改善箇所説明図

【センタースタンドを立てた状態で後方から見た図】

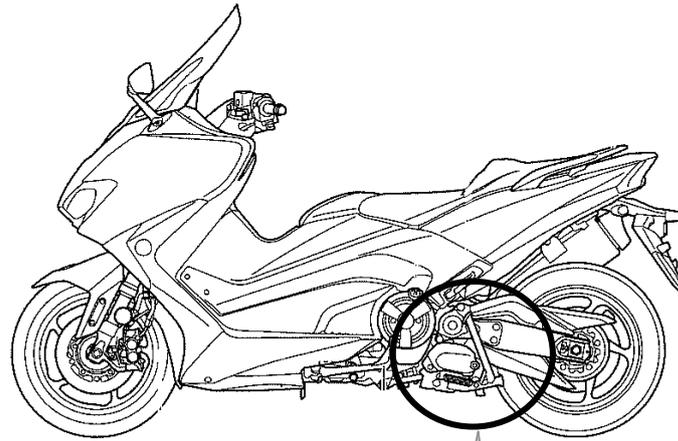
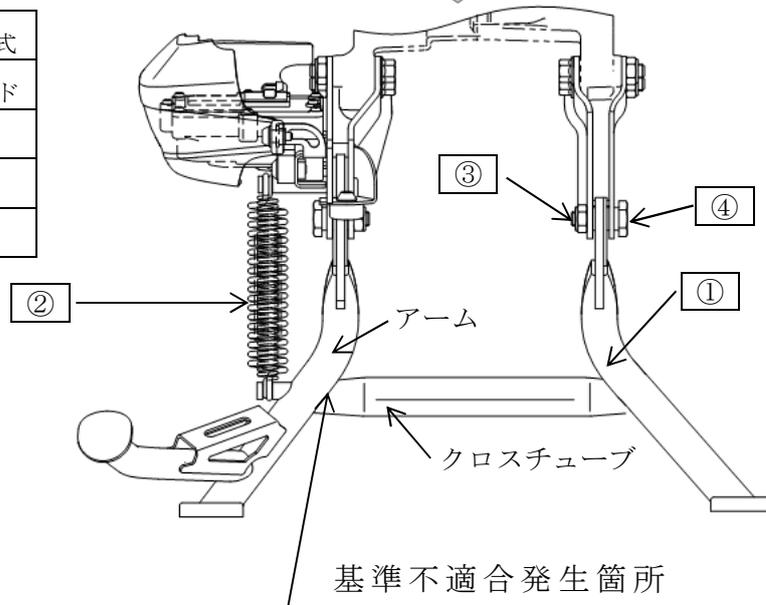
センタースタンドのアームとクロスチューブの左側溶接部において、溶接指示が不適切なため、強度が不足しているものがある。そのため、センタースタンドを立てる操作を繰り返すと、当該溶接部に亀裂が生じ、最悪の場合、当該溶接部が破断してセンタースタンドを操作した際に車両が転倒するおそれがある。

改善の内容：全車両、センタースタンド一式を対策品と交換する。

識別：車両左側のセンタースタンドスプリング前側取り付け部付近に白ペイントを塗布する。
